**Dotyczy:** postępowania przetargowego pn. **Przebudowa ul. Szpitalnej w Ząbkach w ramach zadania „Przebudowa ciągu ulic Wojska Polskiego, Rychlińskiego, Szpitalnej, Kochanowskiego i Drewnickiej w Ząbkach. Nr sprawy: SPW.272.57.2015.**

Odpowiedź do pytania nr 19

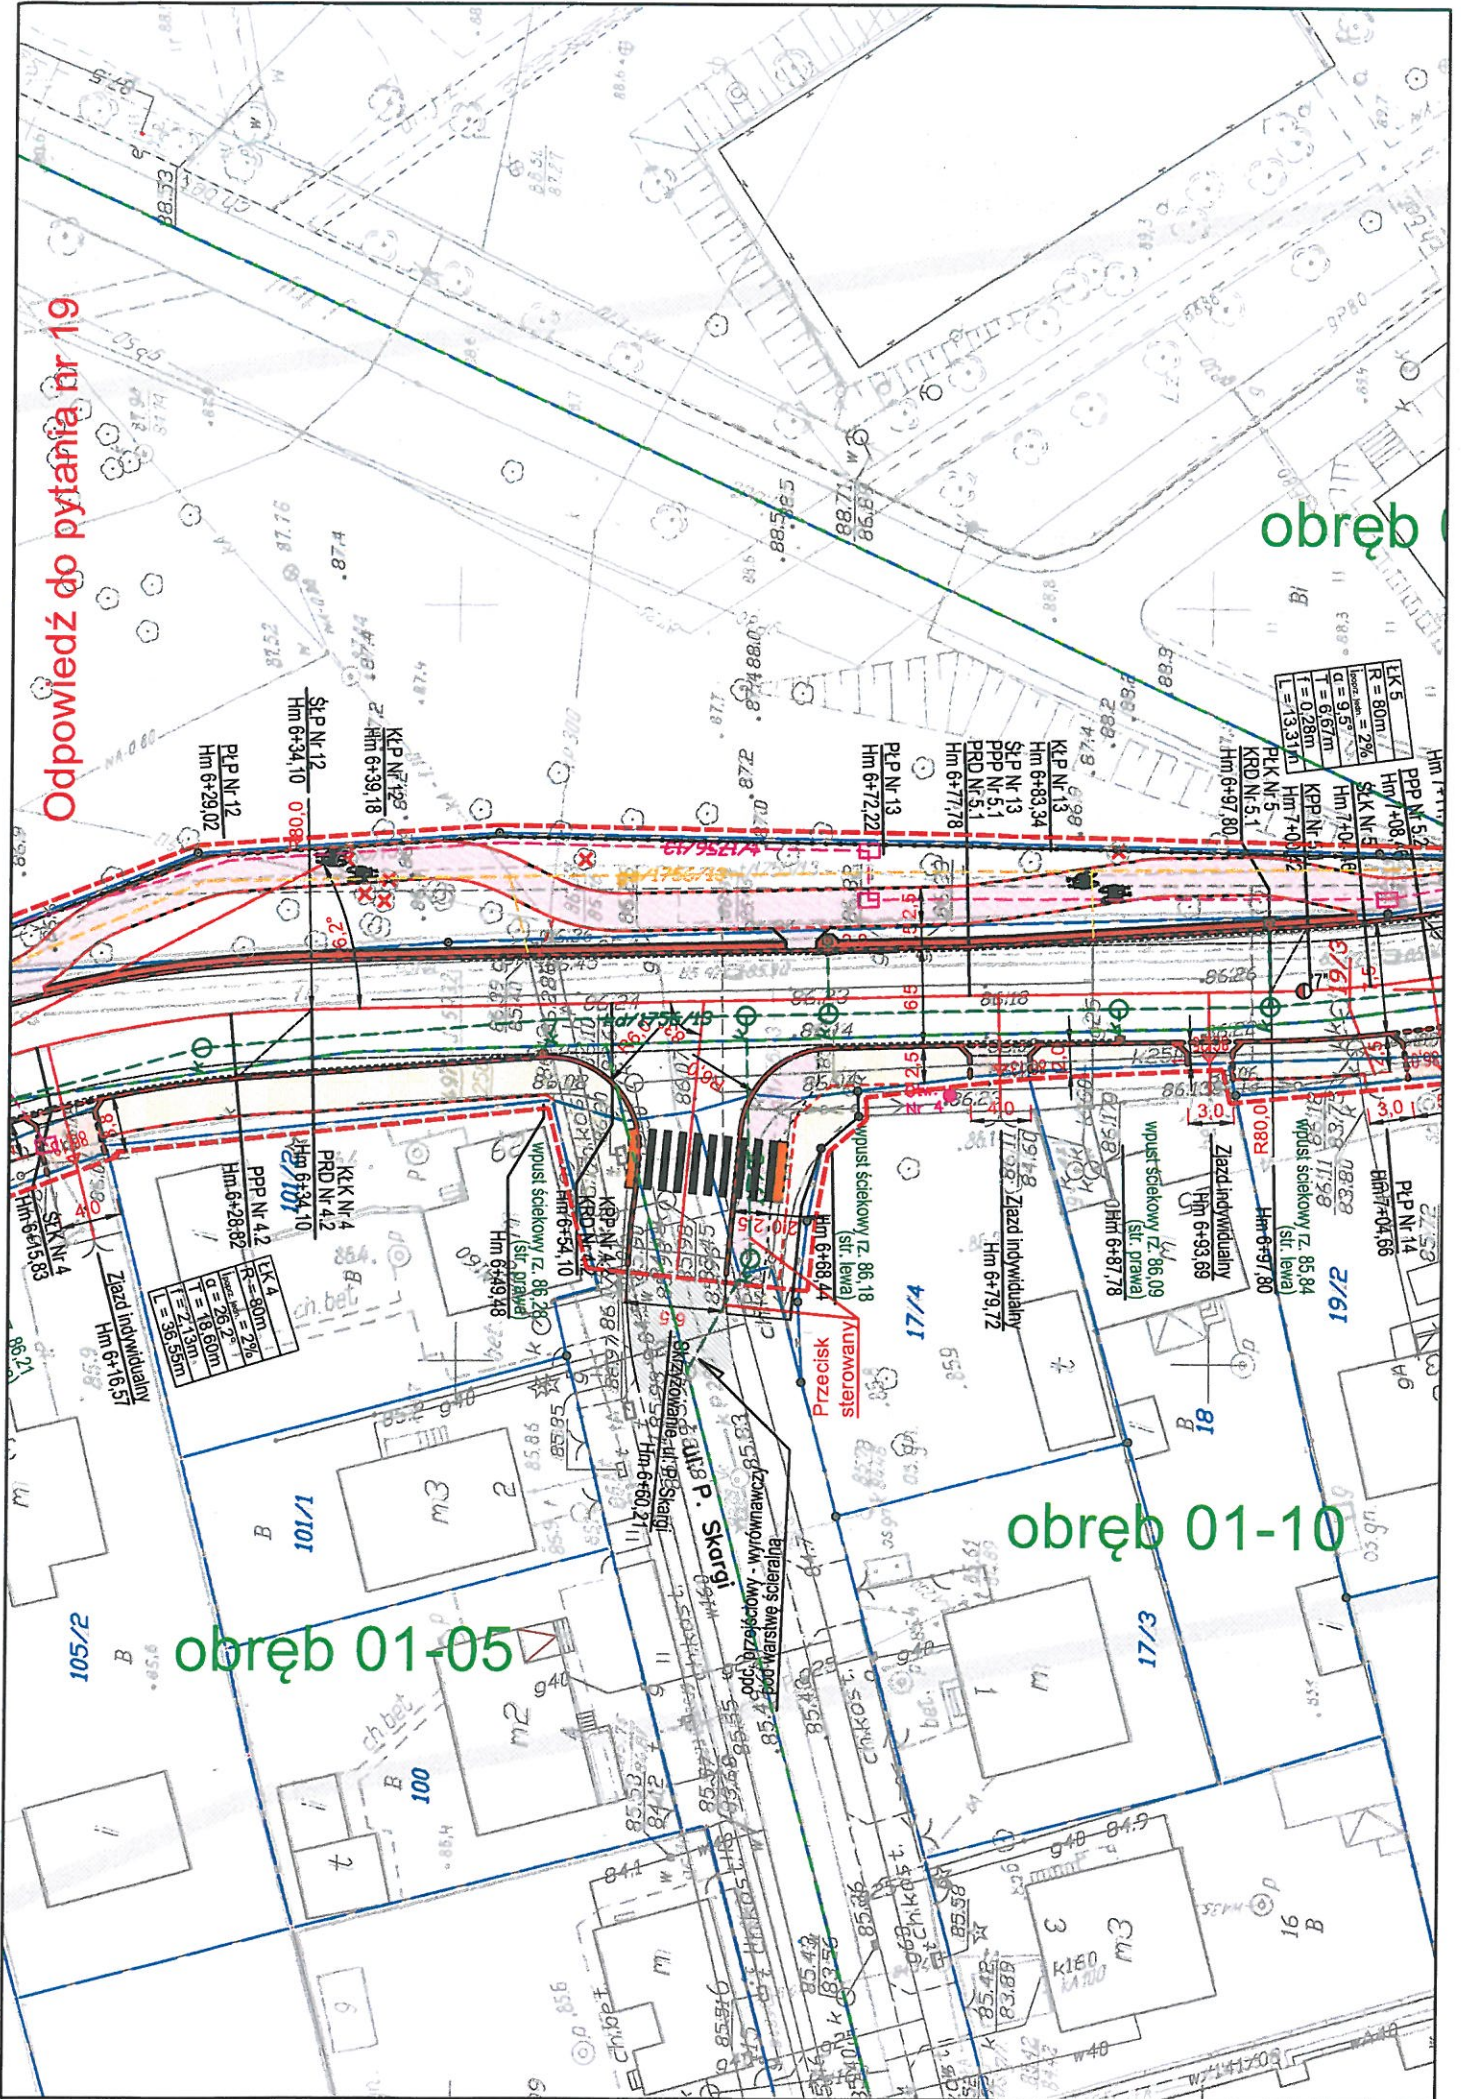
Prosimy o wskazanie lokalizacji w profilach i rzutach projektu branży kanalizacyjnej przecisku sterowanego, który należy wykonać zgodnie z poz. 41.

Lokalizacja wykonania przycisku sterowanego została zaznaczona na rysunku.
